S.G.C. E78 GROSSETO – FANO

Adeguamento a 4 corsie del tratto Siena–Ruffolo (Lotto 0)

PROGETTO DEFINITIVO

Riscontro alla richiesta di integrazioni del MASE
Relazione

Ipotesi di messa a norma rotatoria ($D > 50$ m) con conseguente riorganizzazione dei rami di svincolo – confronto con soluzione Piano Operativo Comune Siena

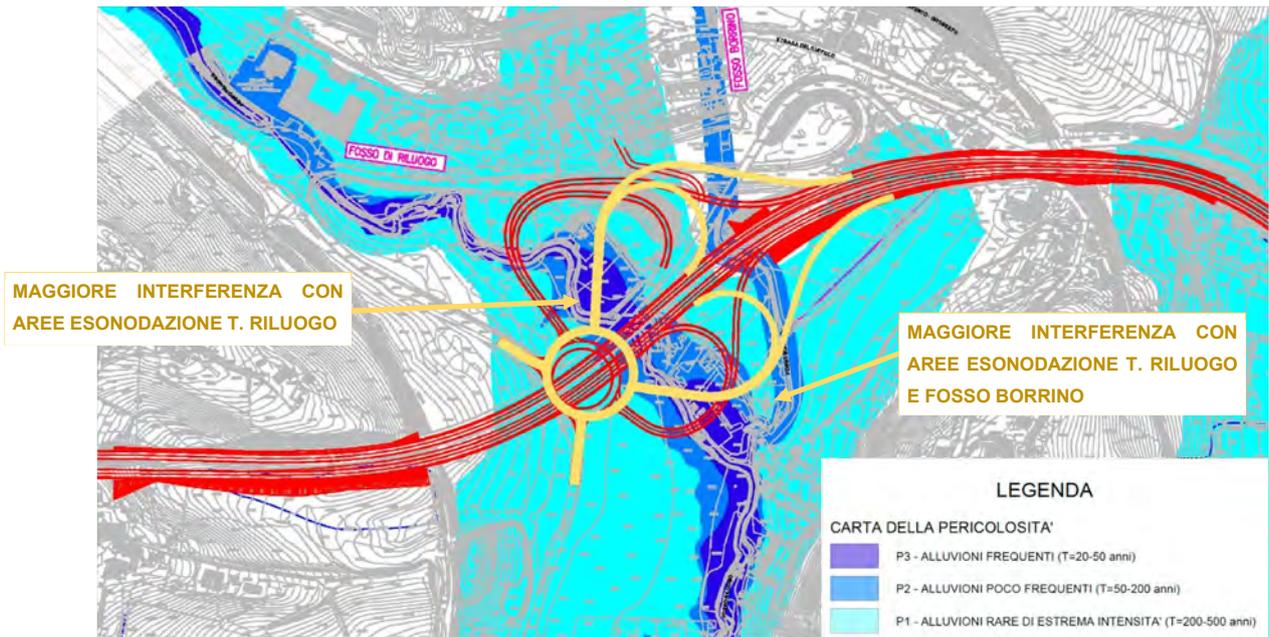
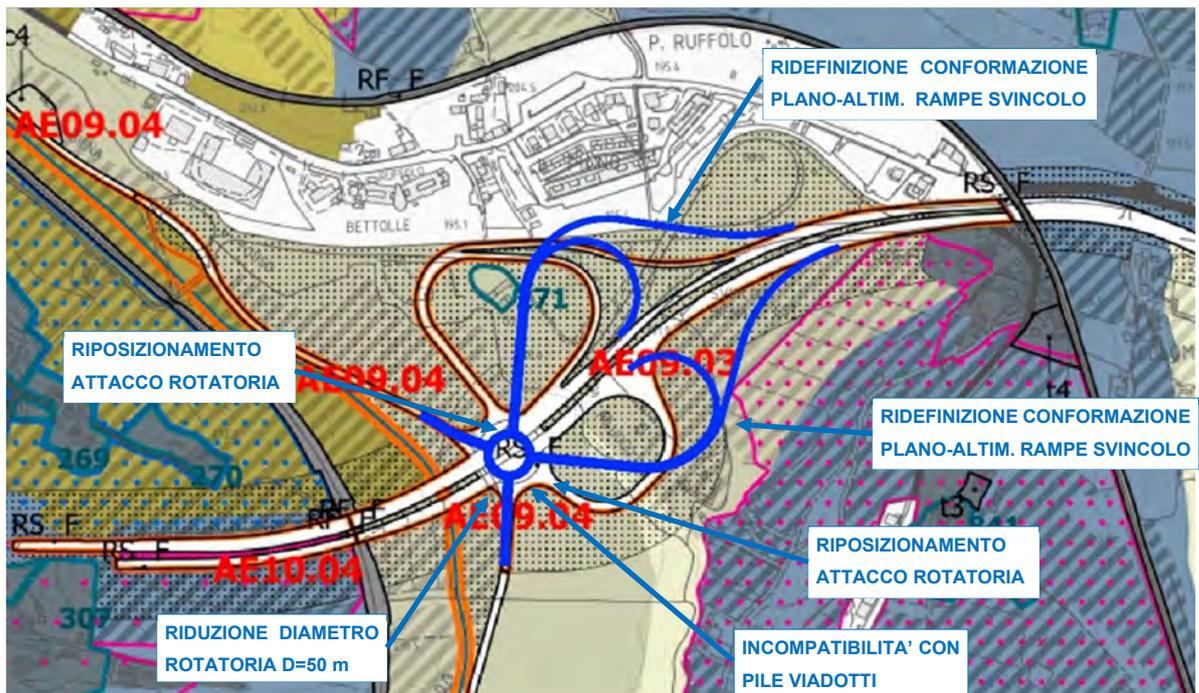
Ne consegue che la soluzione delineata, di diametro esterno pari a circa 80 m, andrebbe rivista o attraverso l'inserimento di adeguati tratti di scambio fra un ramo e l'altro (nell'ipotesi di rispettare il

In entrambi i casi si dovrebbe comunque intervenire sull'assetto dei rami di svincolo in maniera da creare le necessarie condizioni per la corretta funzionalità della rotatoria. Infatti, nel primo caso ($D > 50$ m) l'ottemperanza al criterio normativo risulta attuabile solo attraverso il contestuale riequilibrio dei rami di ingresso e uscita intorno alla corona (nella configurazione in esame sbilanciati all'interno di due dei quattro quadranti) e l'aumento delle dimensioni della stessa corona (si veda la prima delle due immagini seguenti). Tuttavia, entrambe queste azioni di riassetto, oltre a risultare di difficile attuazione in considerazione dei vincoli imposti, ad ovest, dal versante della collina e, ad est, dal corso d'acqua, comportano, inevitabilmente, un maggiore impatto sull'ambito di intervento. Questo in quanto le rampe si allungherebbero significativamente verso Arezzo con una conformazione più ampia rispetto a quella prevista e le maggiori dimensioni della rotatoria accrescerebbero l'interferenza con il torrente Rilugo e con le aree a maggiore pericolo di esondazione (si veda la seconda delle due immagini seguenti).

Ipotesi di messa a norma rotatoria (D<50 m) con conseguente riorganizzazione dei rami di svincolo – confronto con carta P.G.R.A

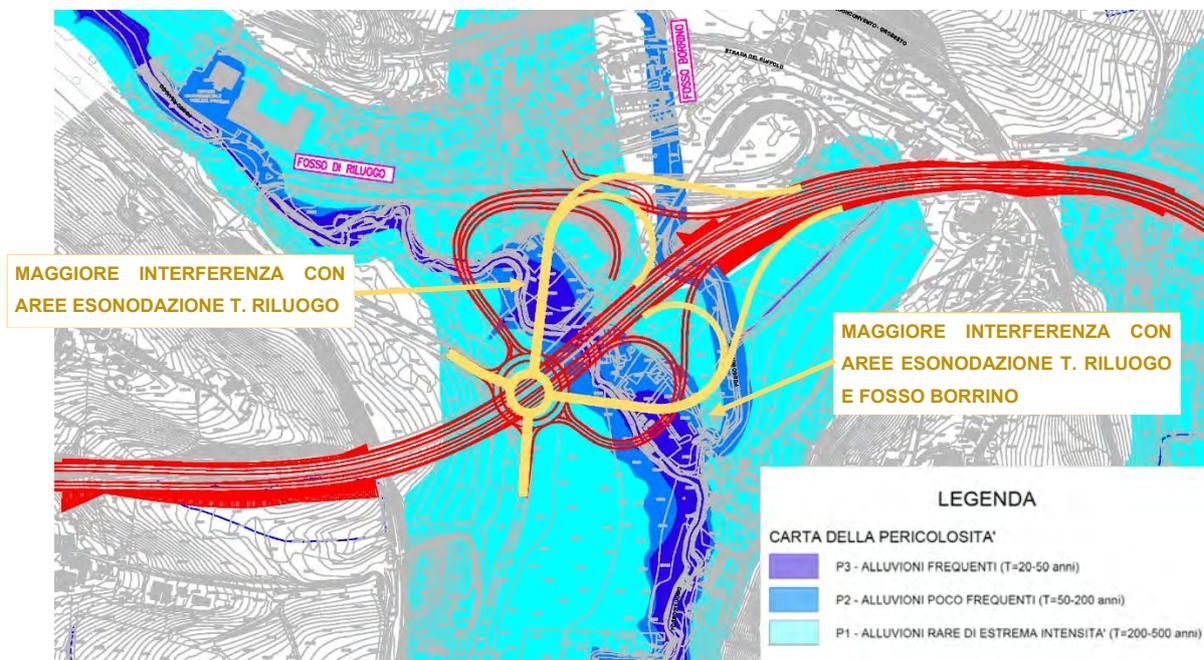
Nel secondo caso (D<50m), la contenuta dimensione della corona impone una distribuzione pressoché uniforme dei quattro rami attorno alla sua circonferenza, secondo uno schema non coerente con l’assetto della soluzione in esame che, viceversa, presenta un forte parallelismo fra le rampe che si relazionano con la via principale e quelle che raccordano la strada provinciale (si veda immagine seguente).

Tale riassetto, anche in questo caso, comporta l'allungamento delle rampe verso Arezzo con un maggiore interferenza con l'ambito del torrente Rilugo (si veda immagine seguente).

Occorre comunque evidenziare come la ridotta dimensione della rotatoria complichino notevolmente il suo inserimento al di sotto o in prossimità dei viadotti principali in considerazione della posizione delle nuove e vecchie pile, dell'assetto della strada provinciale e dello schema di svincolo adottato.

Ipotesi Svincolo di Ruffolo prevista da Piano Operativo Comune Siena – confronto con carta P.G.R.A

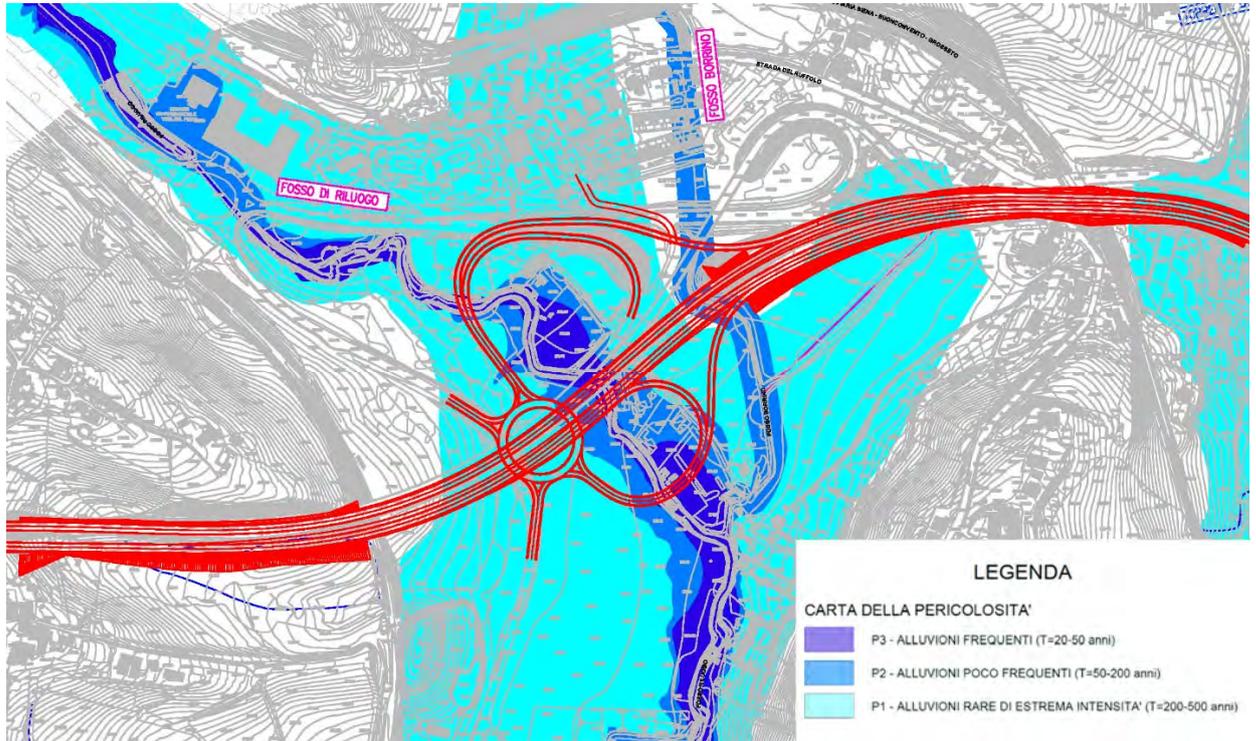
- Dalla figura seguente risulta evidente come lo schema di svincolo inserito nel Piano Operativo del Comune di Siena presenti un'interferenza diretta e non trascurabile con il Torrente Riluogo e con le aree a maggiore pericolo di esondazione.

Figura 1 Ambito Cerchiaia – Vincoli e condizionamenti adeguamento svincolo con superstrada Firenze

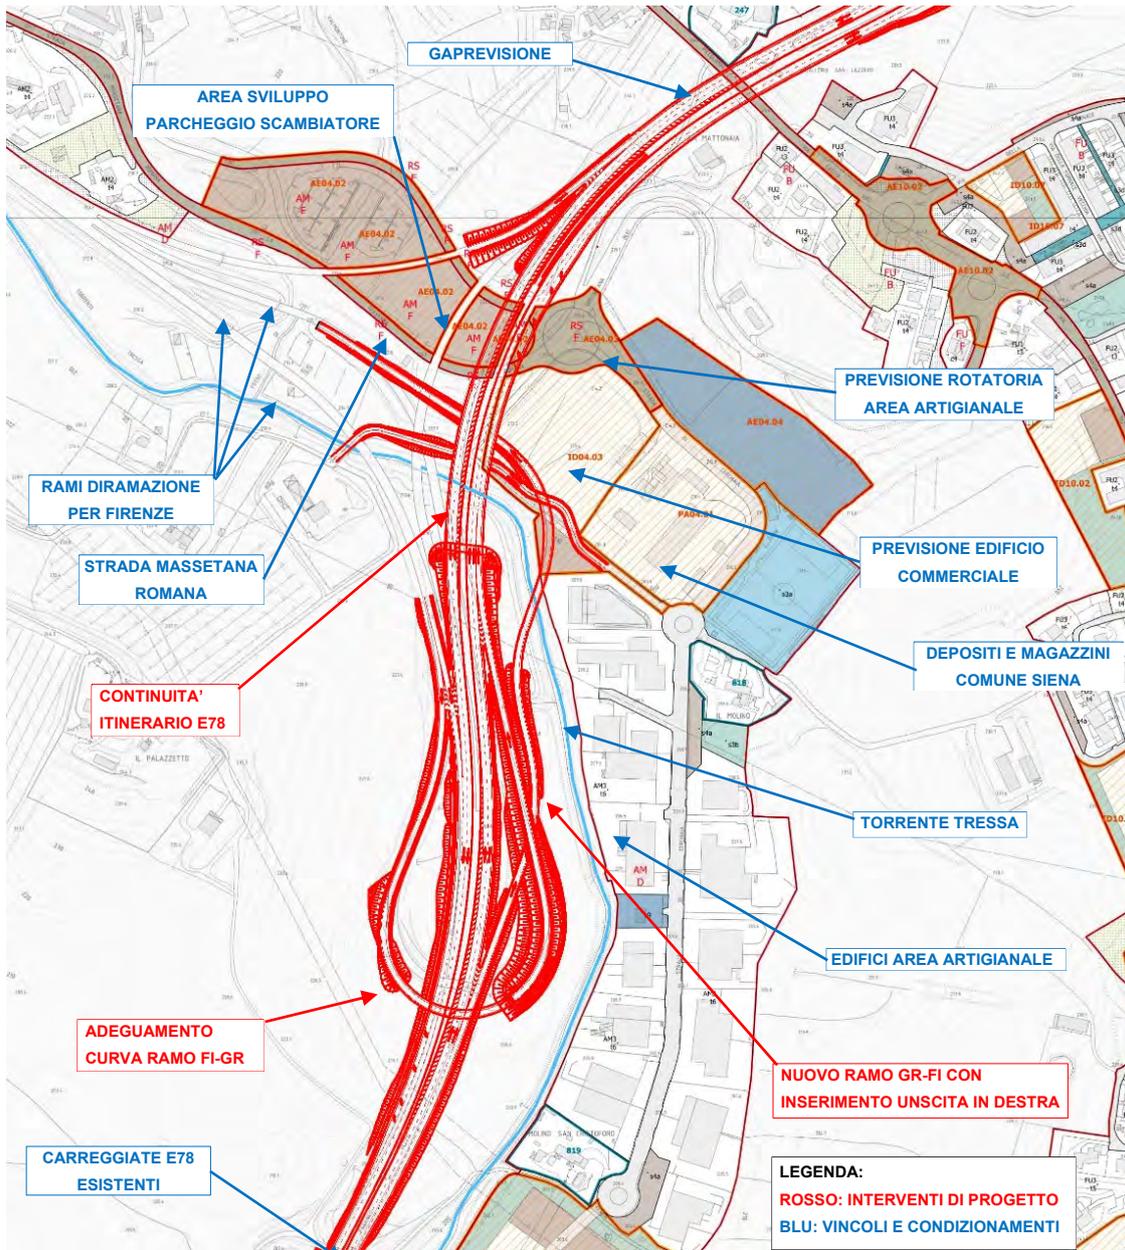
- Il contesto su cui insiste lo svincolo è oggetto di una serie di previsioni di sviluppo urbanistico-territoriali del Comune di Siena, quali l'ampliamento dell'area del parcheggio scambiatore dei Tufi e la trasformazione urbanistica degli insediamenti ad uso commerciale nelle aree a est dello svincolo, che si configurano come vincoli esistenti e che condizionano gli spazi disponibili e le possibili geometrie dello svincolo.

Per entrambe dette modifiche è stata perseguita la soluzione plano-altimetrica che, fermo restando il rispetto delle norme stradali e dei forti condizionamenti e vincoli al contorno (si veda immagine seguente), mantiene i nuovi tracciati il più aderente possibile all'infrastruttura esistente, limitando l'occupazione di nuove aree ed al contempo riducendo l'interferenza con l'ambito del Torrente Tressa.

Viadotto Luglie: distribuzione granulometrica dei terreni di fondazione

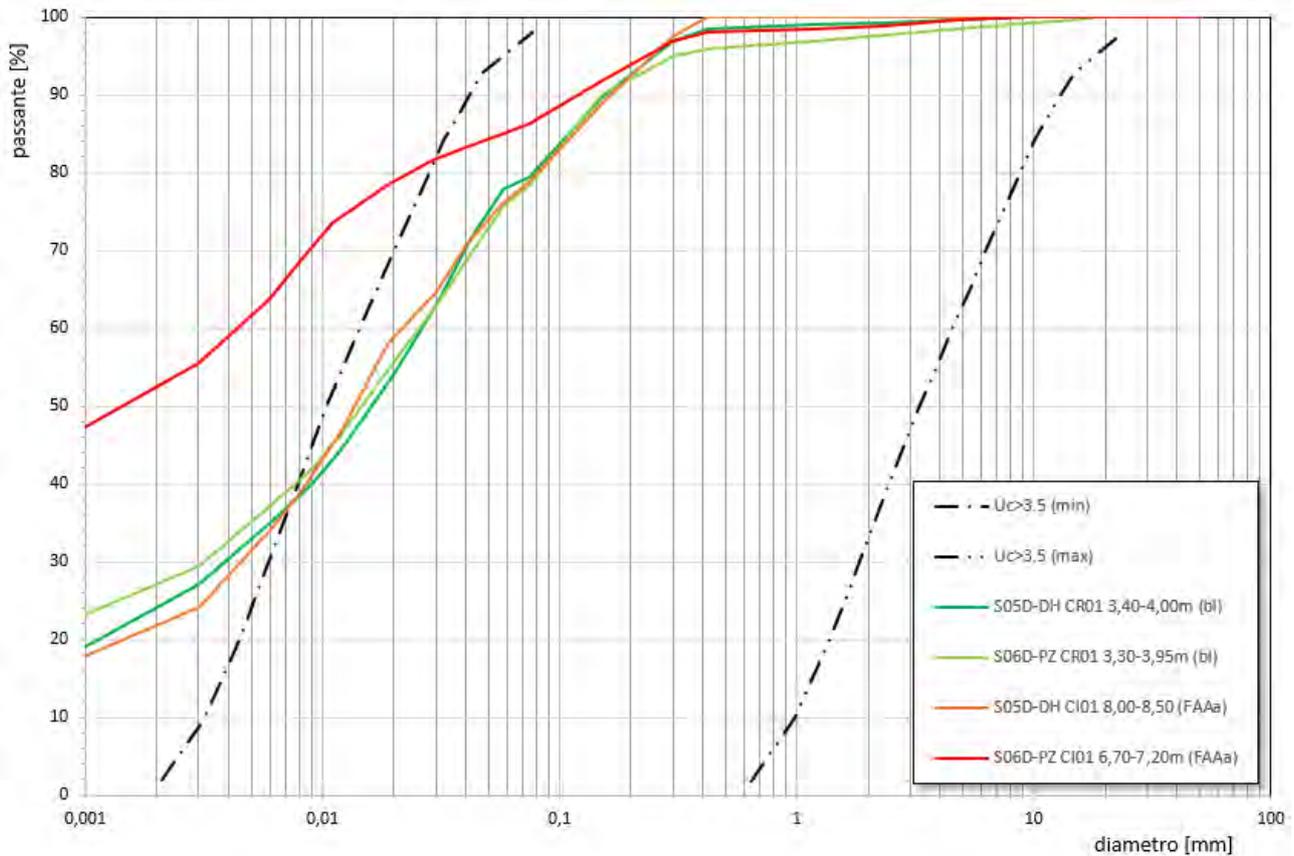
La valutazione della suscettibilità alla liquefazione non è stata eseguita dato che la distribuzione granulometrica dei terreni di fondazione del Viadotto Luglie, costituiti, al di sopra del substrato delle argille azzurre plioceniche, da depositi alluvionali limoso-sabbioso-argillosi (unità bl) e dalla coltre di alterazione delle argille azzurre (unità FAAa), risulta esterna ai limiti previsti dalle NTC 2018 (cfr. 7.11.3.4.2 , figura b), come mostrato, per l'unità FAAa, nella figura sotto riportata e per l'unità bl (depositi alluvionali limoso-sabbioso-argillosi) nella figura relativa al Viadotto Casone.

Viadotto Valli: distribuzione granulometrica dei terreni di fondazione

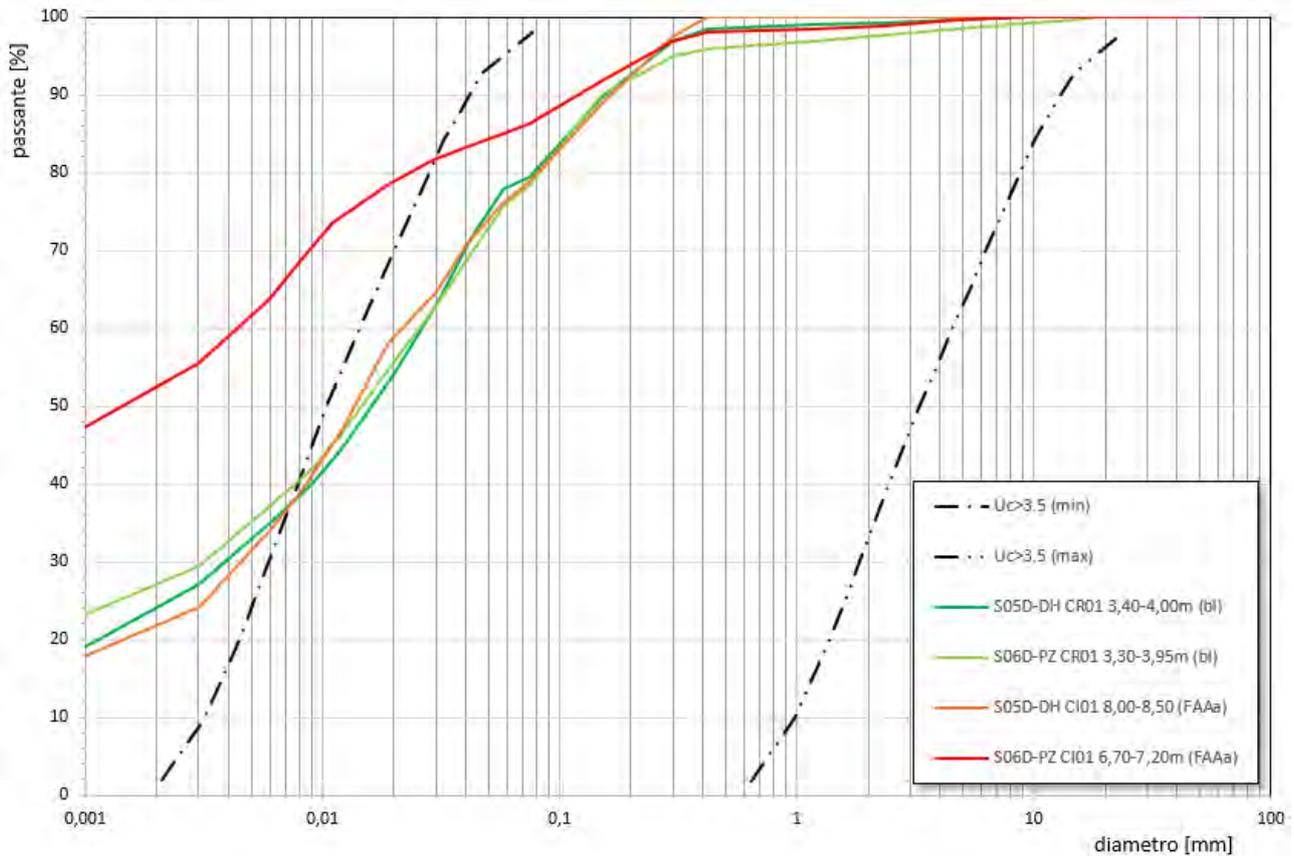
La valutazione della suscettibilità alla liquefazione non è stata eseguita dato che la distribuzione granulometrica dei terreni di fondazione del Viadotto Luglie, costituiti, al di sopra del substrato delle argille azzurre plioceniche, da depositi alluvionali limoso-sabbioso-argillosi (unità bl) e dalla coltre di alterazione delle argille azzurre (unità FAAa), risulta esterna ai limiti previsti dalle NTC 2018 (cfr. 7.11.3.4.2, figura b), come mostrato nella figura sotto riportata. Per le caratteristiche dei depositi alluvionali limoso-sabbioso-argillosi (unità bl) si veda il grafico relativo al Viadotto Casone.
